Area Vasta Costa - Dipartimento ARPAT di Livorno
via Marradi, 114 - 57126 Livorno

Oggetto: L.R.10/2010 – Procedimento di verifica di VIA postuma con modifiche relativo all'esistente impianto destinato al trattamento di rifiuti speciali pericolosi e non pericolosi ubicato in Località Vada, Comune di Rosignano M.mo (LI).
Proponente: Ecomar Italia S.p.a. - Contributo istruttorio sulla documentazione integrativa fornita

Procedimento VIA postuma con modifiche relativo all'esistente impianto destinato al trattamento di rifiuti pericolosi ubicato in Collesalveti (LI).

Proponente: Ecomar Italia S.p.a.

sottosuolo è rappresentato dall'ampliamento del capannone esistente, previsto dalla nuova ipotesi progettuale (perimetro in arancione nella sottostante figura 1).

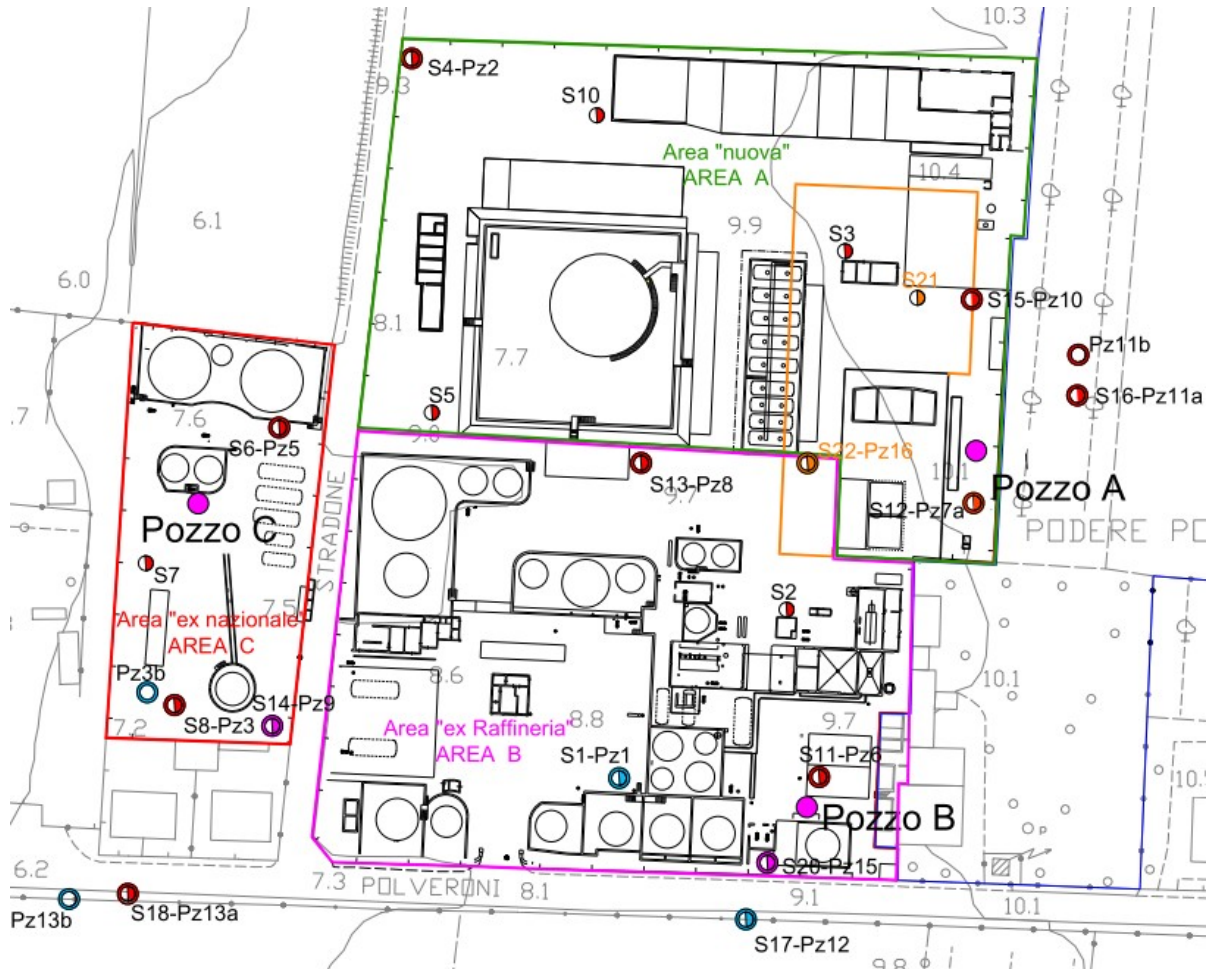
Il proponente afferma che il documento “All. J - Relazione tecnica per applicazione dell'art. 242-ter del D.lgs. 152/06” rappresenta la Relazione di Sintesi prevista al paragrafo IV dell'Allegato A alla DGR 55/2021” Linee guida di prima applicazione per l'attuazione dell'art. 242 ter” per la richiesta di Parere preventivo per l'ampliamento di un capannone ed altre attività edilizie accessorie ubicate nell'ambito dello Stabilimento Ecomar di Vada. Il proponente rimanda a specifiche tavole per l'ubicazione e la dimensionalità degli interventi.

Si osserva che le opere risultano modificate, per ubicazione e per estensione, rispetto a quelle presentate nella prima fase di istruttoria.

Da quanto riportato nelle Tavole allegate al documento “All. J - Relazione tecnica per applicazione dell'art. 242-ter del D.lgs. 152/06” e nella Relazione tecnica emerge che l'unico intervento che interferisce con il suolo ed il

- per gli interventi di scavo finalizzati all'ampliamento del capannone nel sito in bonifica, considerati gli esiti delle analisi effettuate sui terreni, la soggiacenza della falda e le profondità di scavo, non si evidenziano criticità di tipo ambientale; si rimandano all'autorità competente le valutazioni in merito all'applicabilità della procedura prevista dall'art. 242 ter D.lgs. 152/06 al caso in esame;
- per quanto riguarda la gestione dei materiali di scavo come sottoprodotto (ai sensi del DPR 120/2017) nel sito in bonifica, come evidenziato anche dal proponente, tale gestione sarà possibile solo dopo la validazione dei requisiti di qualità ambientale di cui all'art. 4, riferiti sia al sito di produzione che al sito di destinazione, da parte di ARPAT, mediante propri campionamenti, ai sensi dell'art.12 del DPR 120/2017.
